Л И С Т У Т В Е Р Ж Д Е Н И И
изменения отраслевых стандартов
сборника "Изогреватели парово-
дяные тепловых сетей"

ИЗМЕНЕНИЕ № 3

ОСТ 108.540.104-76
 ПОДОГРЕВАТЕЛИ ПАРОВОДЯНЫЕ
 КАМЕРЫ ВОДЯНЫЕ ЗАДНИЕ
 ФЛАНЦЫ
 Конструкция и размеры

Черт. 1

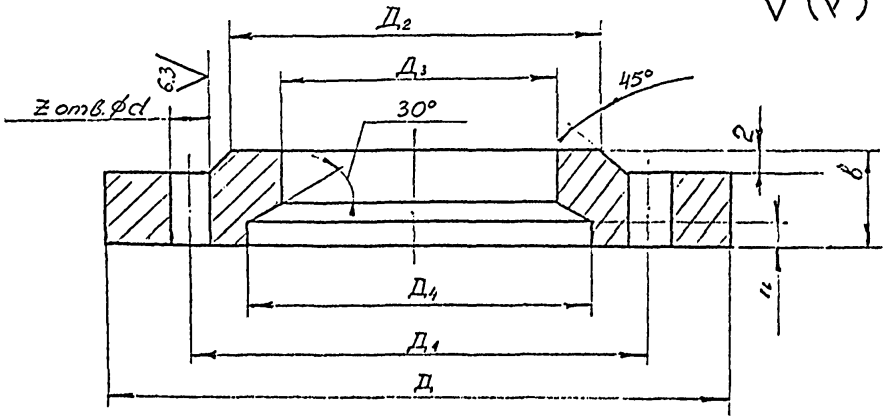
Пункт 2. Чертеж заменить на черт.1 и черт. 2 ;

пункт дополнить словами: "Неуказанные предельные отклонения размеров: H_{14} ; h_{14} ; $\pm \frac{IT_{16}}{2}$ ".

Черт. 2

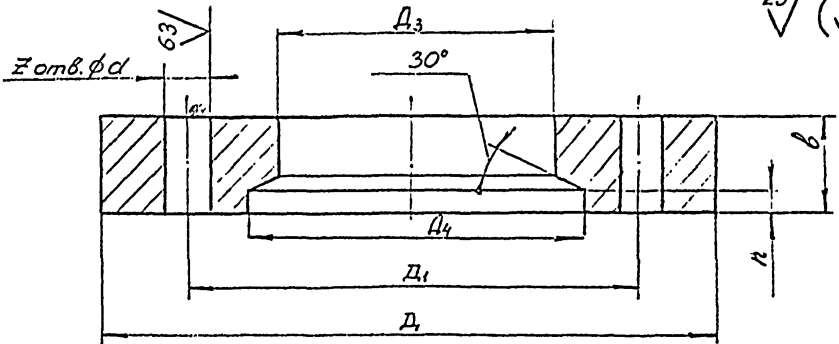
Для подогревателей, поставляемых в страны США.
